| TYPE | YEAR | PROJECT NO. | SHEET NO. |
|---|---|---|---|
| R.O.W. | 2015 | HSIP-106(33) | 21 |

S.R. 106 WILLIAMSON CO.

BEGIN STA. 112+00.00
END STA. 113+00.00

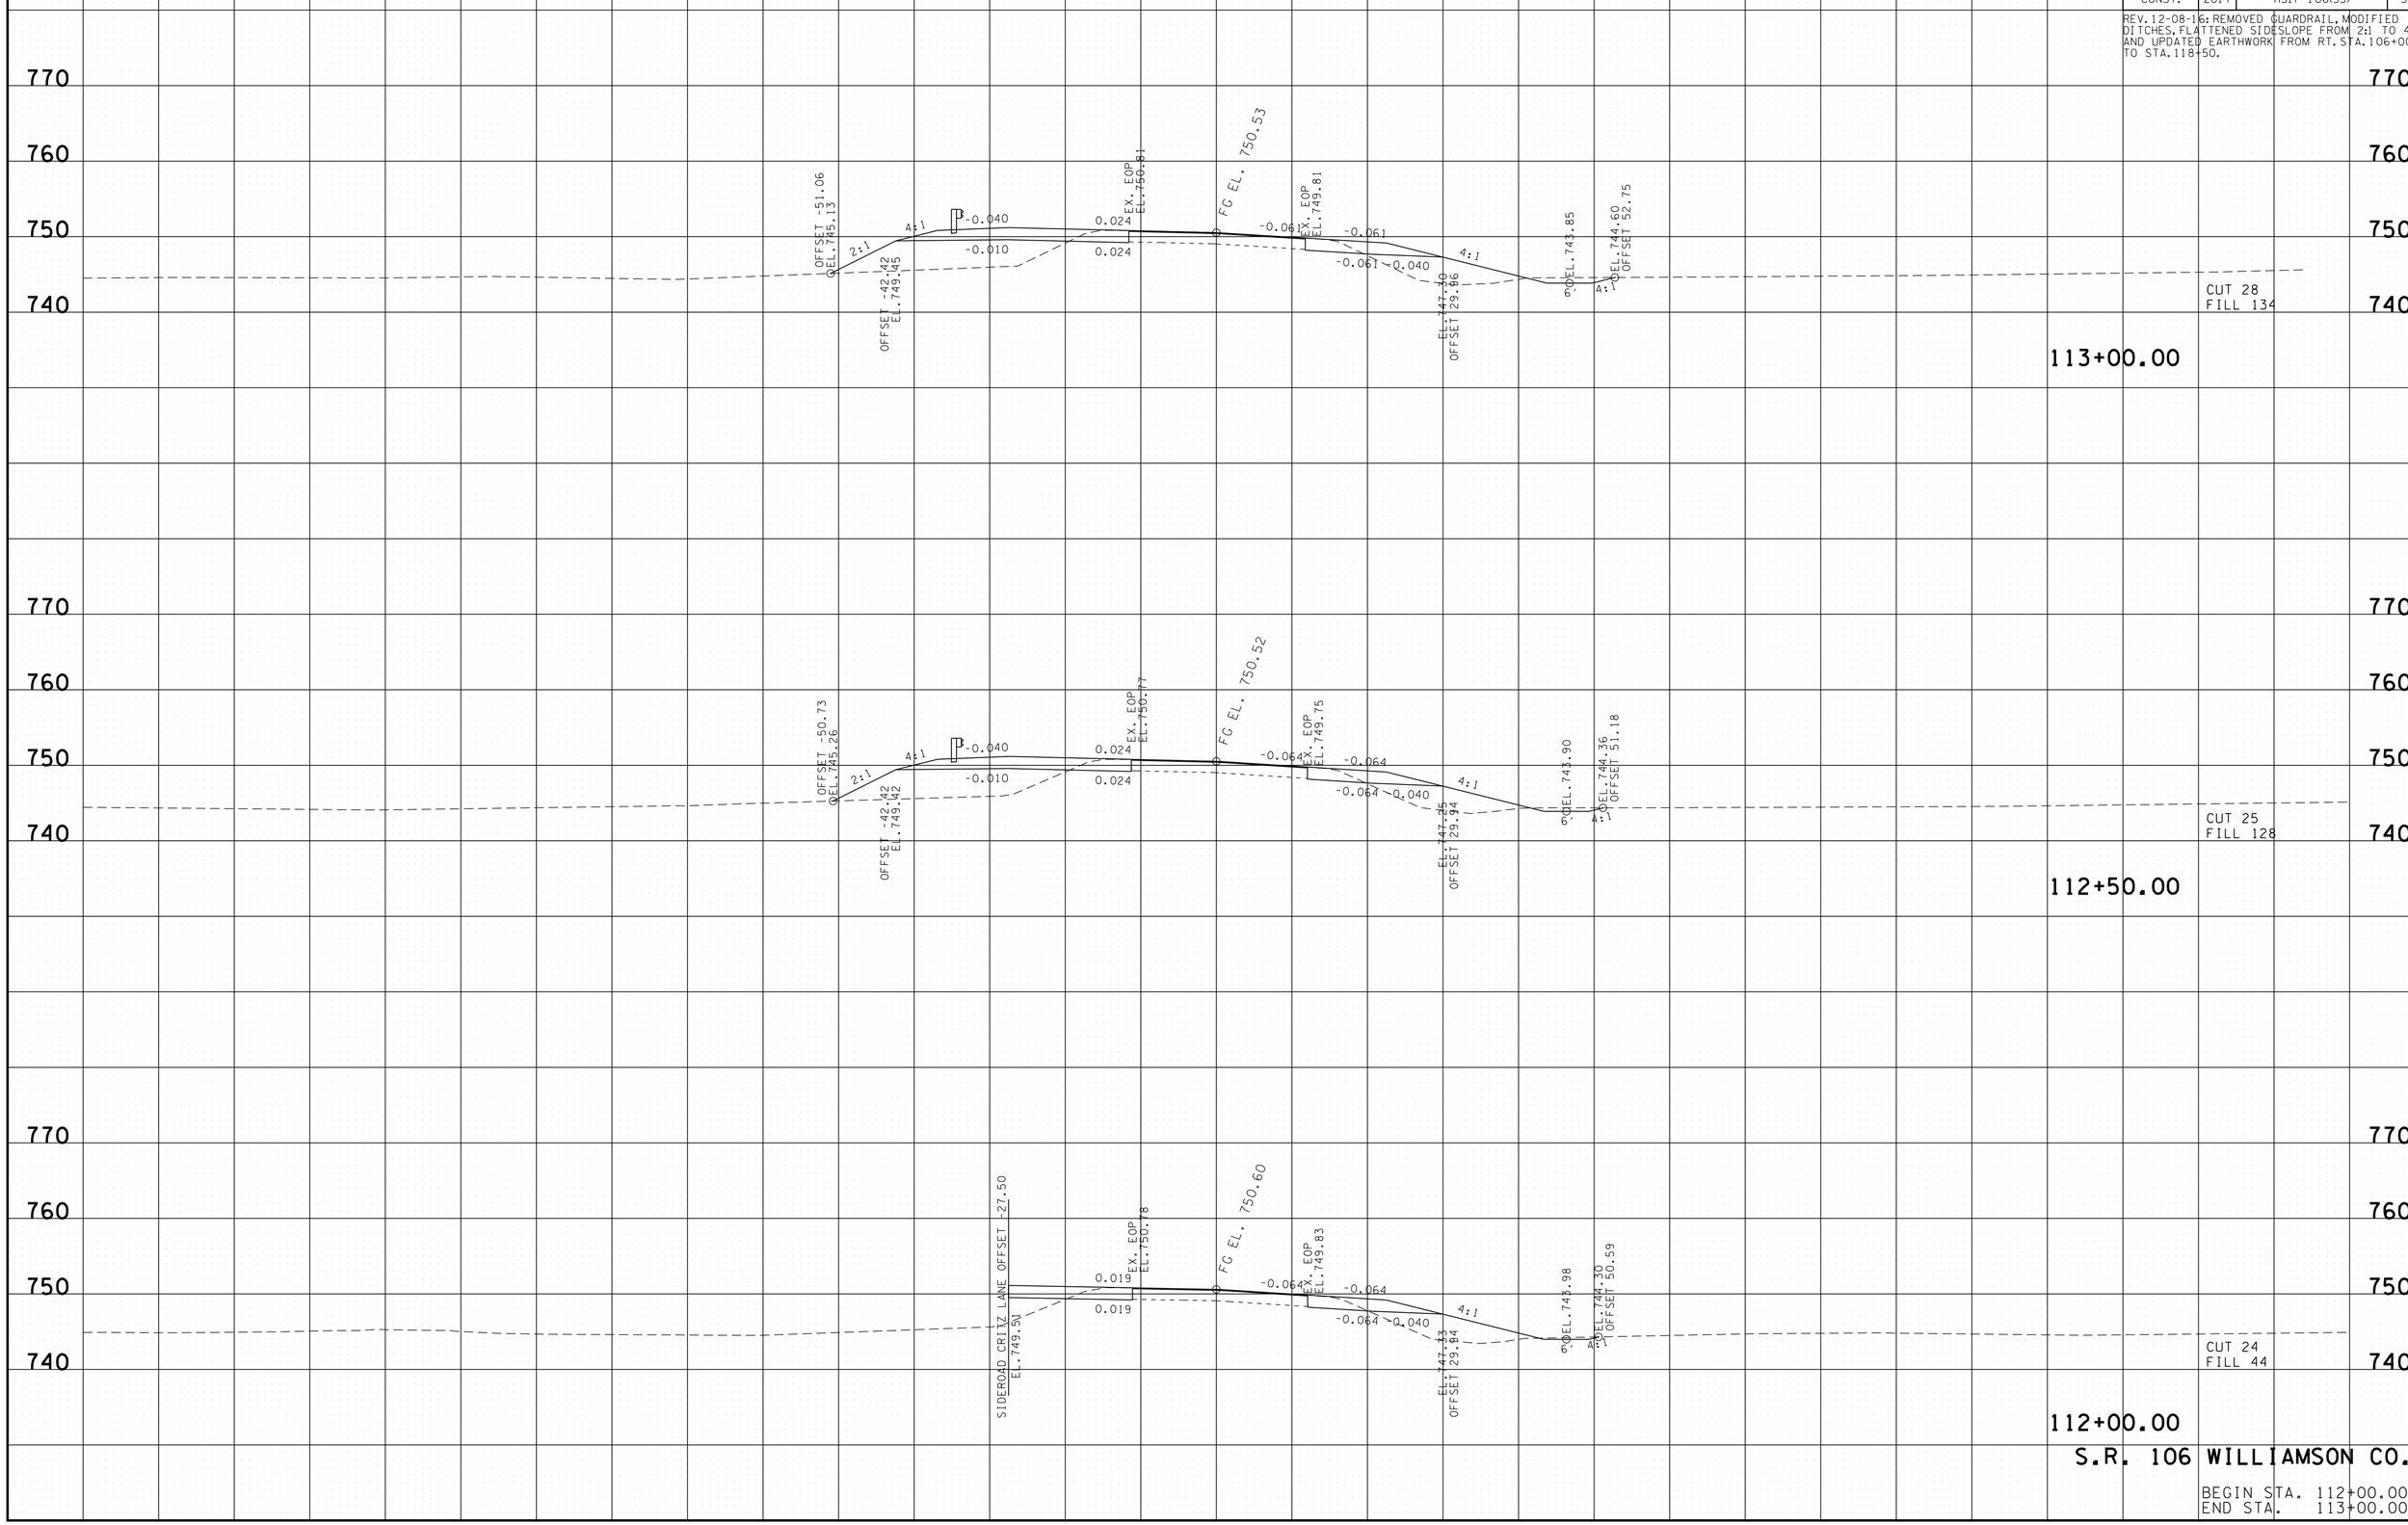
REV. 12-08-16: REMOVED GUARDRAIL, MODIFIED DITCHES, FLATTENED SIDESLOPE FROM 2:1 TO 4:1, AND UPDATED EARTHWORK FROM RT. STA. 106+00 TO STA. 118+50.
